SI-COLO4 Serie

Änderungen von SI-COLO4-Scope V6.3 auf SI-COLO4-Scope V6.4

Im Folgenden wird kurz zusammengefasst, welche Änderungen sich mit dem Software-Update von **SI-COLO4-Scope V6.3** auf **V6.4** ergeben haben.

Änderung 1:

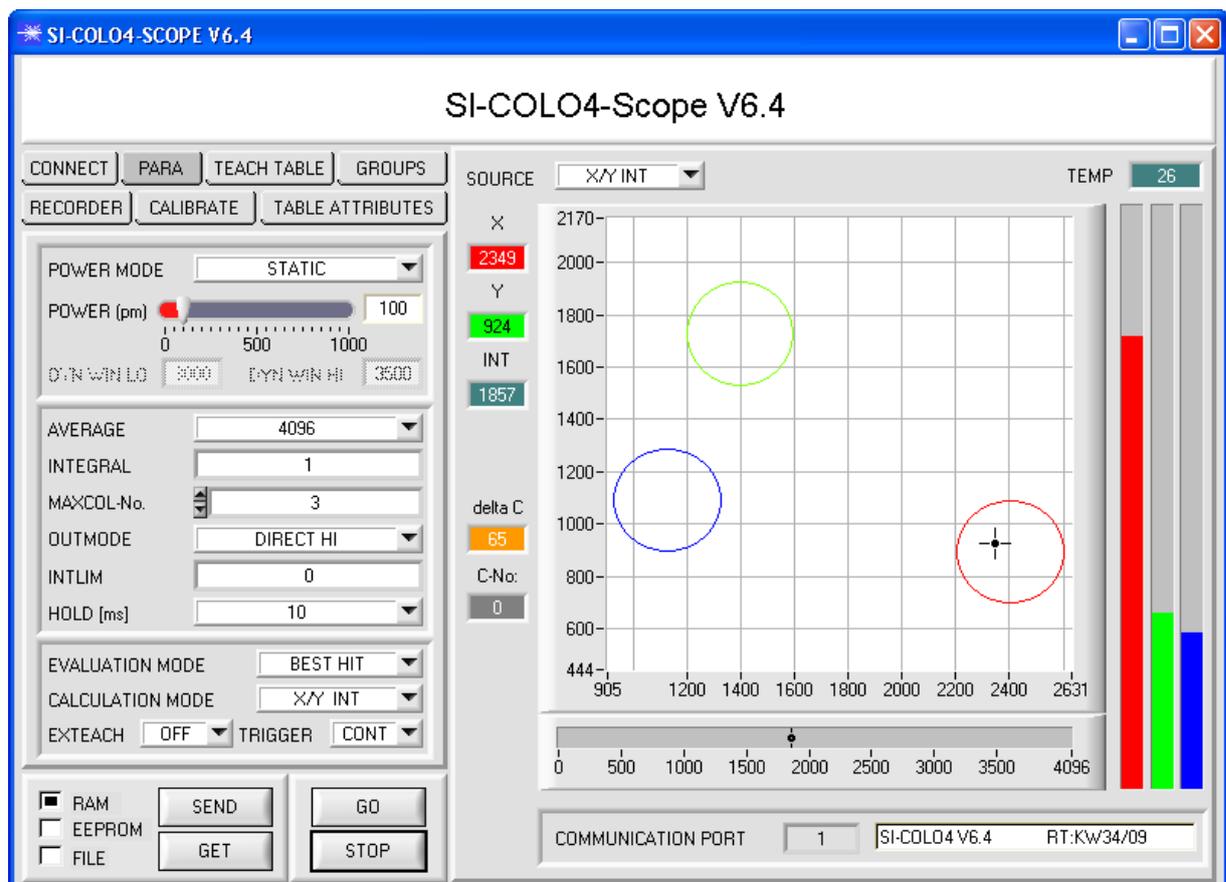
Es ist ein neues Display **delta Color** hinzugekommen. In diesem Display wird die Abweichung zu einem Farbtreffer angezeigt, **delta C** entspricht dem bei einer Farbmessung errechneten ΔE .

Im Auswertemodus **FIRST HIT** entspricht **delta C** der Distanz zu einem Farbtreffer. Wenn keine Farbe getroffen wurde, dann wird **delta C** in Bezug zur letzten, in der Farbtabelle gültigen Farbe errechnet (Abhängig von **MAXCOL-No.**)

Im Auswertemodus **BEST HIT** und **MIN DIST** entspricht **delta C** ebenfalls der Distanz zu einem Farbtreffer. Wenn jedoch keine Farbe erkannt wurde dann nimmt **delta C** den Wert -1 an.

Im Auswertemodus **COL5** wird **delta C** nicht berechnet.

Unterschreitet die aktuelle Intensität (**INT** oder **M**) den Parameter **INTLIM**, dann wird **delta C=-1** angezeigt.

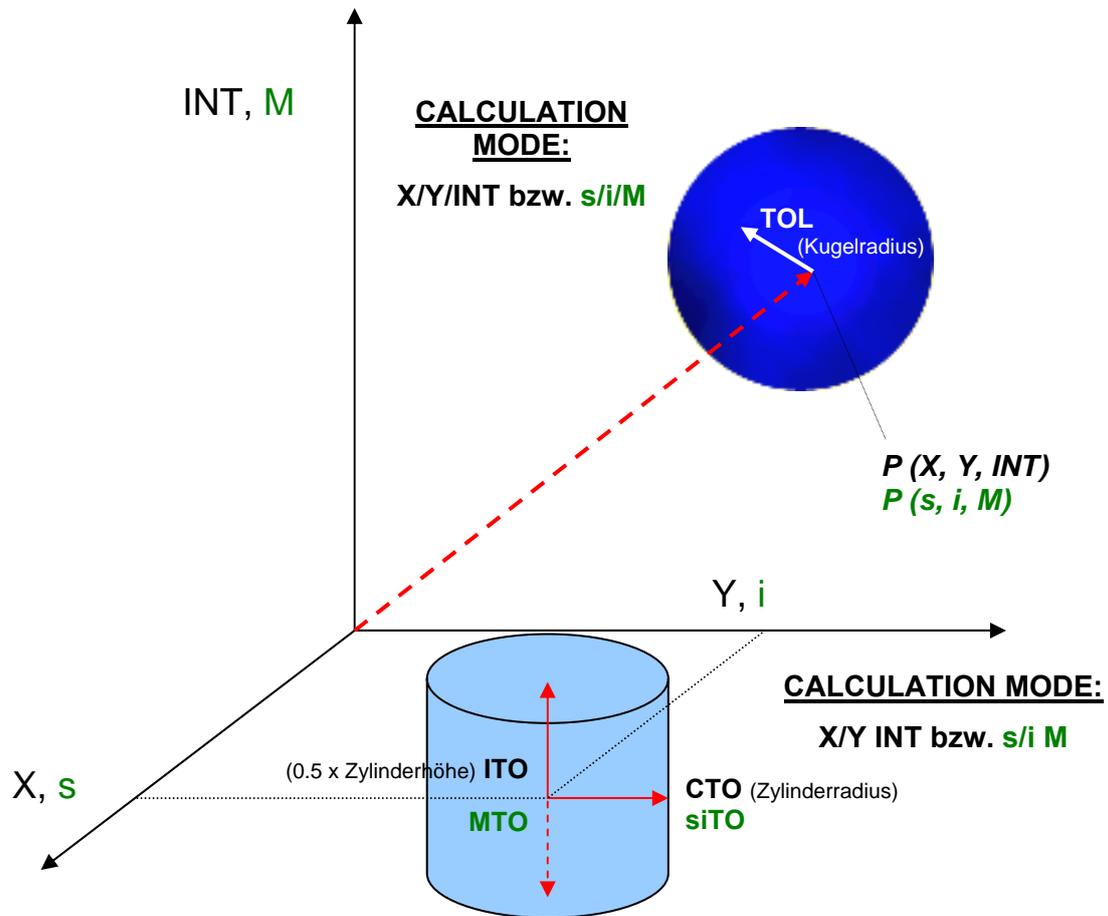
Im **CALCULATION MODE X/Y INT** und **s/i M** gibt **delta C** die Distanz zur Zylinderachse an.
 Im **CALCULATION MODE X/Y/INT** und **s/i/M** gibt **delta C** die Distanz zum Kreismittelpunkt an.
